I henhold til plan- og bygningsloven §12-14 forelegges søknad om endring for Skarpanesfjellet gbnr. 6/1201, Askøy kommune, PlanID 211, for å innhente uttale til den omsøkte endringen.

I denne beskrivelsen omtales endringene i plankart og i bestemmelser samt eventuelle konsekvenser av disse endringene. Forslagsstiller er OBOS Block Watne AS. Utførende konsulent for planarbeidet er Holon Bergen AS.

Terrengtilpassing ifm. planlagt bebyggelse

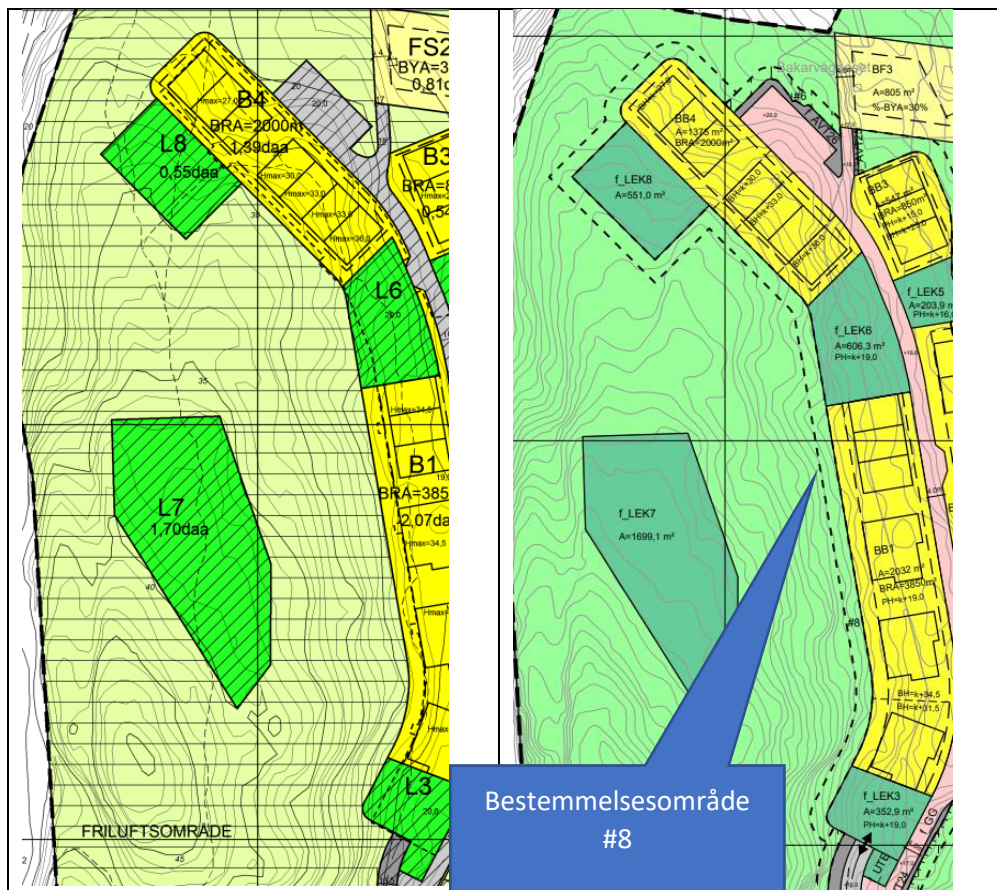
I gjeldende planbestemmelser pkt. 5.2.3 er det forutsatt at det kan utføres sikring innenfor friluftsområdet og i pkt. 5.2.4 er det vist til at nødvendige fjellskjæringer for etablering av tilgrensende boligområder tillates å berøre friluftsområdet. Terrengtilpasninger og sikringstiltak er planlagt etter intensjonen i gjeldende bestemmelser, men etter anbefaling fra kommunen er det foretatt en tilpasning av plankart og bestemmelser for å tydeliggjøre tiltakene i nødvendige fjellskjæringer, samt terrengtilpasning i forkant av bebyggelsen.

Det er behov for å utføre nødvendige sikringstiltak i fjellskjæringene bakenfor bebyggelsen samt terrengtilpassing og overvannshåndtering mellom fjellskjæring og bebyggelse. I øst er det behov for at terrenget tilpasses slik at den nye bebyggelsen møter terrenget på en hensiktsmessig og god måte, samt sikre løsninger for overvannet. Dette skal gjennomføres innenfor de foreslåtte bestemmelsesområdene #7, #8 og #9.

For områdene i bakkant som berøres med fjellskjæring, er det avklart med geolog hvor stort område det er aktuelt å berøre, for å utføre og sikre fjellskjæringene, slik at bebyggelsen kan bygges iht gjeldende plan.

For området i forkant av sokkelleilighetene, utenfor deler av det som i gjeldende plan har benevnelsene B2 og KS1, er det viktig at bebyggelsen møter terrenget på en god måte. Slik vil disse få tilstrekkelig lys og luft samt utsikt, i tillegg til at vi sikrer gode løsninger for overvannet. Det også viktig å unngå at disse områdene ikke blir tilrettelagt som private uteoppholdsareal. Friluftsområdene skal være for alle og må ikke privatiseres. Revegetering og utforming skal ta hensyn til dette.

Innenfor bestemmelsesområdet #7 og #9 skal terrenget tilpasses slik at den nye bebyggelsen møter terrenget på en hensiktsmessig og god måte samt sikre gode løsninger for overvannet. Det tillates ikke at areal innenfor bestemmelsesområdet opparbeides til private uteoppholdsarealer og det skal tas hensyn til dette ved revegetering og utforming. Areal skal opparbeides med stedegen vegetasjon.

Innenfor bestemmelsesområdet #8 skal det utføres nødvendige sikringstiltak i fjellskjæringene, terrengtilpassing og overvannshåndtering mellom fjellskjæring og bebyggelse.

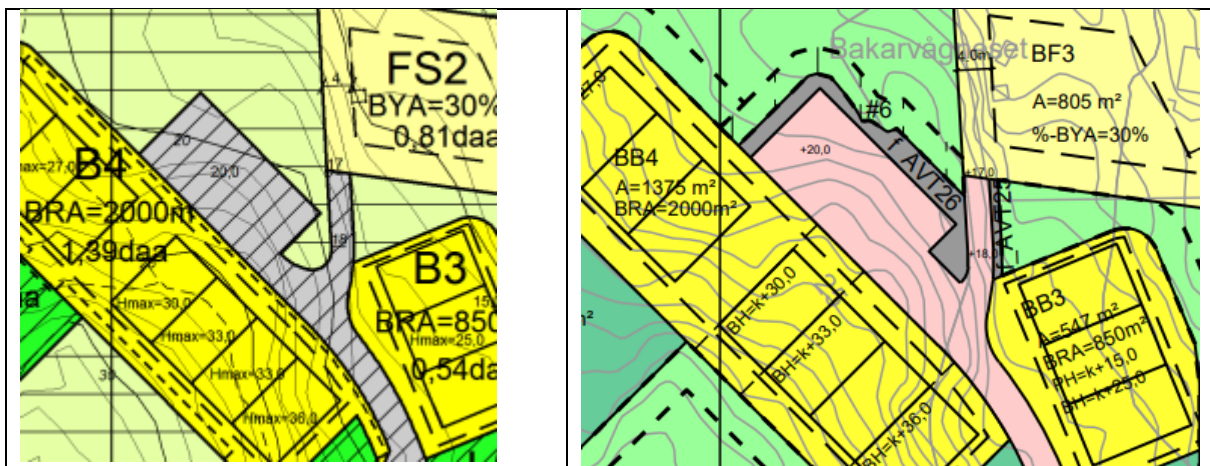
Det er ikke regulert tilstrekkelig annen veggrunn for å kunne realisere den planlagte vegen i gjeldende plan. Det er behov for mer annen veggrunn enn i gjeldende plan for å sikre nok areal til bl.a. grøfter for overvannshåndtering, mur mv. Det må etableres grøfter for overvann langs vegen inn mot fjellet (innside veg mot fjellskjæring) fra tunnelen til planlagt bebyggelse. I tillegg kommer løsning for sikring av steinsprang o.l. Det må også sikres med mur og annen barriere flere steder (utside veg mot sjø) langs den samme strekningen. Vegens totalbredde er uforandret i planendringen, men etter ønske fra kommunen er fordelingen mellom kjørende og myke trafikanter justert slik at vi sikrer 3 meter fortau frem til formål KS1 (feltbenevnelse i gjeldende plan). Det er foreslått mindre justeringer av formålsgrensen med regulert annen veggrunn (grøftareal) på begge sider av kjørevegen, på plankartet.

Også for å imøtekomme kravene til terrengbehandling i bestemmelsene må planen justeres. Dersom vegen skal etableres iht. gjeldende normer og standarder samt i tråd med utredning av området fra geolog, må annen veggrunn utvides. Regulert midlertidig bygge- og anleggsformål er lagt inn på plankartet og er en del av planendringen.

Det er lagt inn bestemmelsesområde for midlertidig bygge og anleggsområde. Her kan nødvendige inngrep og anleggsarbeid gjennomføres for bygging av veger/fortau. Bestemmelsesområde gjelder bare i anleggsområdet ved opparbeiding av veiene.

Innenfor midlertidig bygge- og anleggsområde kan nødvendige inngrep og anleggsarbeid gjennomføres for bygging av veger/fortau. Områdene skal tilbakeføres til sitt opprinnelige arealformål og settes i stand slik de var før inngrepet eller i samsvar med avtale med grunneier.

5.5 Annen veggrunn – teknisk anlegg (AVT)

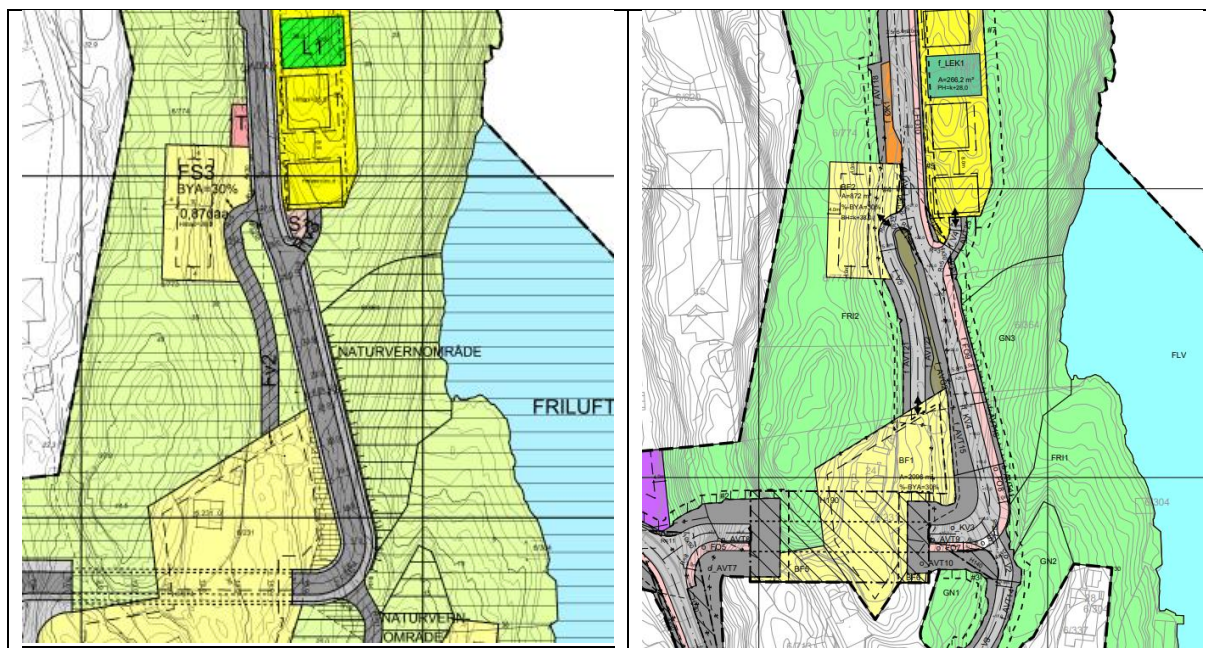
For å sikre at restarealet mellom gangveg, parkering og tilkomstveg til bolig i nord (FS2 i gjeldende plan) sikres en god terrengtilpassing og mulighet for overvannshåndtering, foreslås formålet endret fra friluftsområde på land til formål annen veggrunn på plankartet. Det er også foretatt en mindre justering av snuplass i enden av felles gangvei, for å gi tilstrekkelig plass for oppstilling av brannbil.

Justert plankart skiller mellom Annen veggrunn – tekniske anlegg (AVT) og Annen Veggrunn – grøntareal (AVG). Det er lagt inn egne bestemmelser knyttet til Annen veggrunn:

5.5.1 *Det skal etableres grøfter for overvann og sikring av steinsprang på vestsiden av vegen, samt sikring med mur og eventuell annen barriere på østsiden av vegen. I formålet kan det etableres grøfter, tekniske installasjoner, mindre tekniske bygninger samt skjæringer og støttemurer m.m. Innenfor o_AVT7 -10 skal det også etableres tunnelportaler med tilhørende støttemurer.*

5.6.1 Arealet skal benyttes til fyllinger og skal tilplanter med stedegne planter.

Møteplasser langs felles gangveg

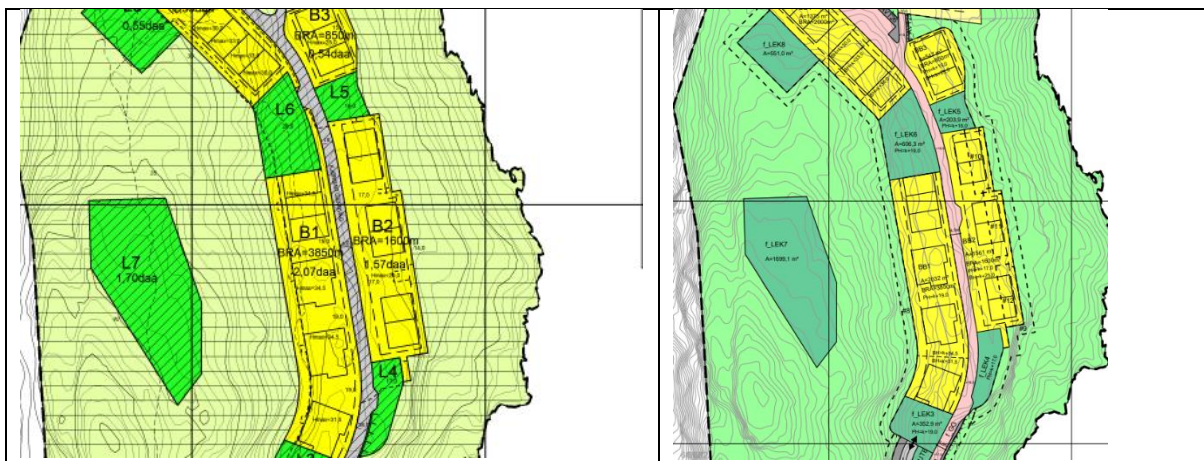
Det er behov for å flytte noe på møteplassene langs felles gangveg for å tilpasse disse til uteoppholdsarealet og brannoppstillingsplassene. Møteplassene reguleres som felles gangveg på plankartet, likt som i gjeldende plan.

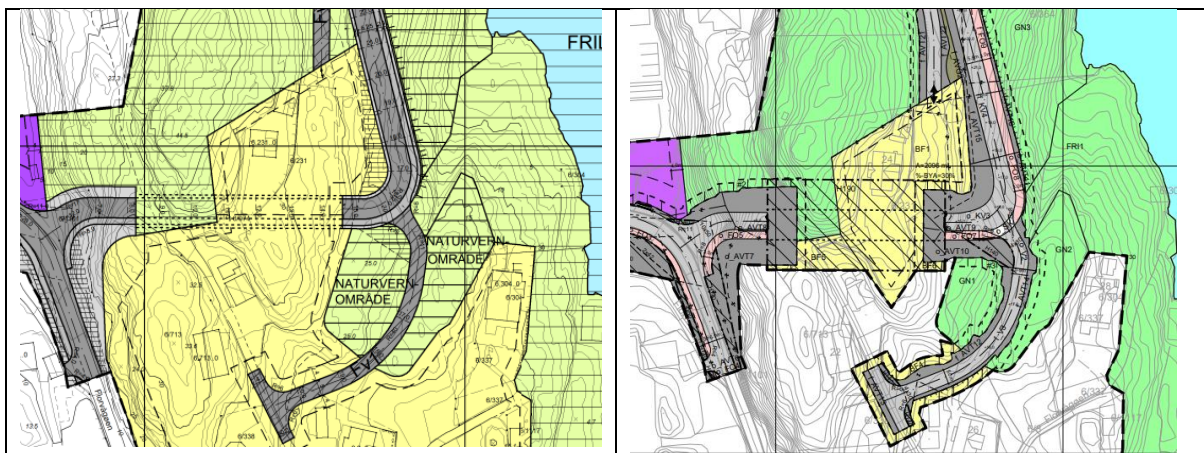
Vi foreslår å etablere en kortere tunnel (flytte påhugget som ligger nærmest sjøen i øst, lengre vestover), på grunn av veldig liten fjelloverdekning i dette området. Portalen er flyttet i oppdatert plankart. Dette er i tråd med anbefaling fra geolog og vil føre til bedre sikt på vegen og i siktsonen gjennom svingen. En slik løsning vil også medføre at foreslått breddeutvidelse kan utføres på innsiden av svingen.

Det er på forslaget til nytt plankartet regulert inn en sikringssone på/over tunnelen. I sikringssonen kan det utføres normal virksomhet i samsvar med reguleringsformålet. Alle tiltak som kan påvirke tunnelen skal godkjennes av kommunen.

8.2.4 I sikringssonen kan det utføres normal virksomhet i samsvar med reguleringsformålet. Alle tiltak som kan påvirke tunnelen skal godkjennes av kommunen.

Planlagt tunnelportal nederste bilde, sammenliknet med slik det lå i gjeldende plan (øverst).

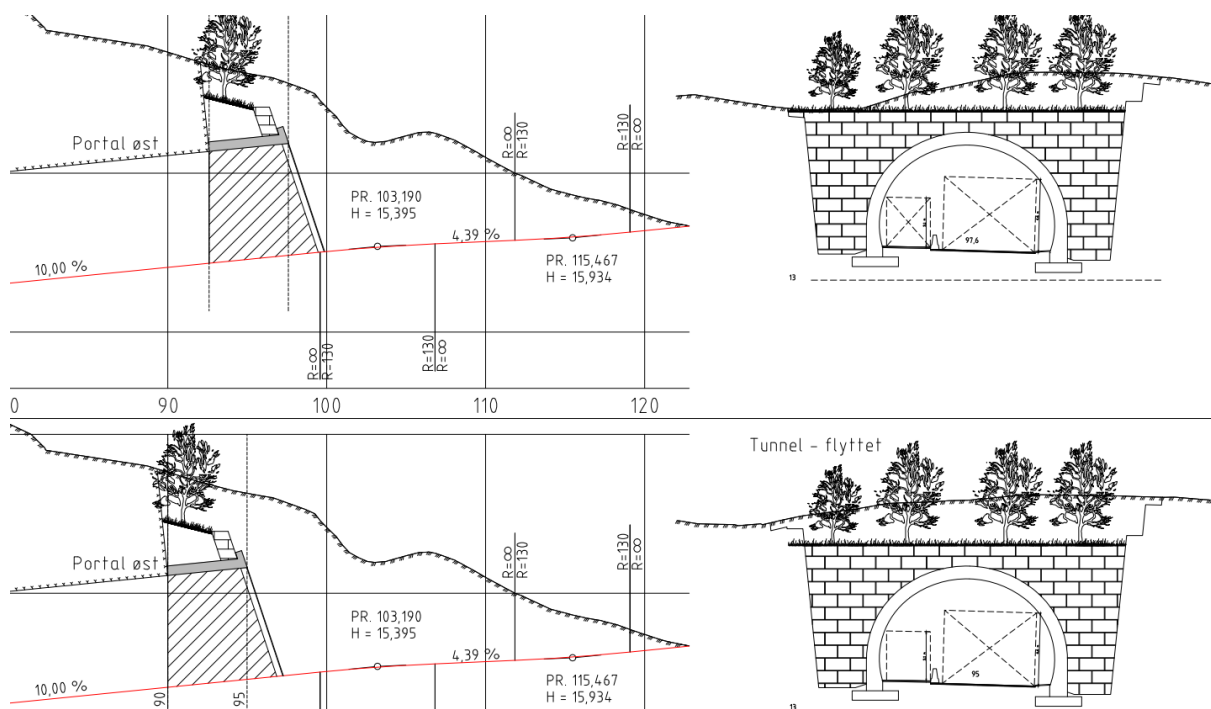
Tunnelen er gjort ca. 2,6 meter kortere i forslaget til planendring. Dette gir flere fordeler. Tunnelen får bedre fjelloverdekning ved påhugget, som gjør sikringsarbeidet i denne enden enklere. Gjeldende plan har ikke regulert nødvendig breddeutvidelse i svingen like øst for tunnelen. Det er nå lagt inn utvidelse slik at en personbil og en lastebil kan møtes her uten at dette har medført redusert frisikt i innerkurven mot tunnelen, eller at muren på utsiden av vegen er flyttet.

Tunnelportalen vil være synlig fra sjøen, men det er i gjeldende bestemmelser krav om at tunnel skal i hver ende avsluttes med beplantet portal.
